Tilsynsrapport til offentliggørelse

Virksomhedens navn	TICAN FRESH MEAT A/S
Virksomhedens adresse	Strandvejen 6, 7700 Thisted
CVR nummer	26786576
Virksomhedstype	6.4a Slagterier med kapacitet > 50 tons/dag
Tidspunkt for tilsynet	28.08.2020
Baggrunden for tilsynet	Prioriteret tilsyn med mobile støjkilder
Varsling af tilsynet	Administrativt tilsyn – ikke varslet
Deltagere fra virksomheden	Via kommunikation med Aske Hauerslev Andersen
Øvrige deltagere	
Tilsynet udført af	Tanja Smetana
Tilsynet omfattede	Støj og kørselsmønstre fra mobile støjkilder.
Materiale udleveret	Vagtrapport, G4S Billedokumentation for opsætning af skilt

Billede: Skilt ved nedkørslen til Thisted Renseanlæg

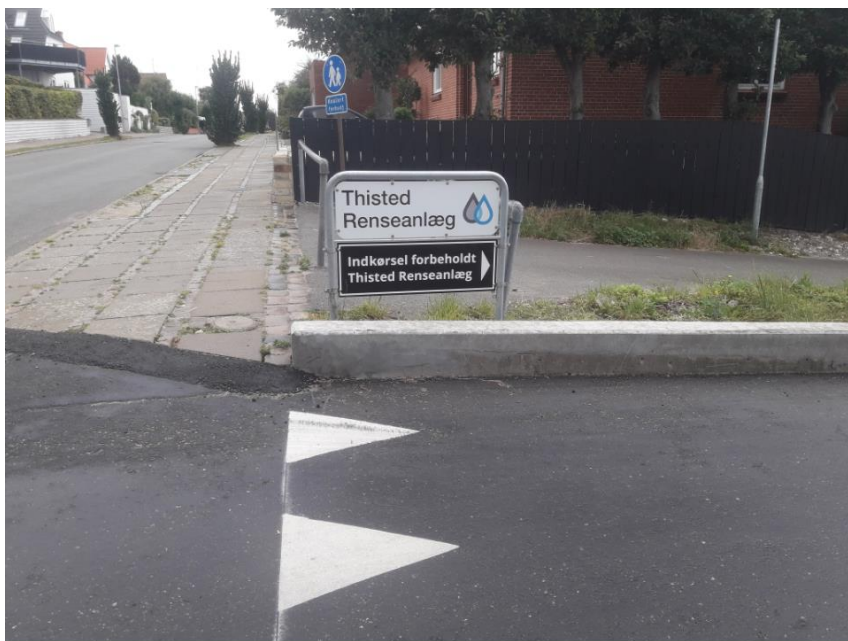
- Der er opsat skilt ved vejen (se billede), som angiver at indkørslen er forbeholdt Thisted Renseanlæg.
- Der er opsat information på virksomhedens interne infoskærme, ligesom det er indskærpet over for medarbejderne, at vejen ikke må bruges som til- og frakørsel til p-pladsen.
- Aftalen med vagtfirmaet er pr. 27. august 2020 udvidet til også fast at kontrollere kørslen på rampen kl. 14-16 på produktionsdage.

Miljøstyrelsen anerkender, at virksomheden forsøger at løse problemet, men vurderer, at anstrengelserne kun delvis bærer frugt. Tican har oplyst, at man ønsker at søge tilladelse til, at et vist antal medarbejdere kan bruge vejen i erkendelse af, at der altid vil være medarbejdere, der ikke hører efter og ikke følger reglerne. Virksomheden oplyser, at der støjmassigt vil være plads til, at det kan lade sig gøre. Blot skal det afklares i hvor høj grad, der er brug for støjafskærmning.

Da forholdet ikke lovligt, vil medarbejdernes gentagne anvendelse af vejen blive indskærpet over for virksomheden. Virksomheden skal lovliggøre forholdet snarest og sørge for, at vejen ikke anvendes af medarbejderne, før der evt. er opnået miljøgodkendelse til forholdet.

1. Virksomheden skal omgående løse problemet omkring medarbejdernes brug af rampen til Thisted Renseanlæg. Forholdet indskræpes.
2. Virksomheden skal løbende og systematisk gennem miljøledelsessystemet føre egenkontrol med trafik på, til og fra virksomheden, samt følge op på dette og arbejde med forbedringer.
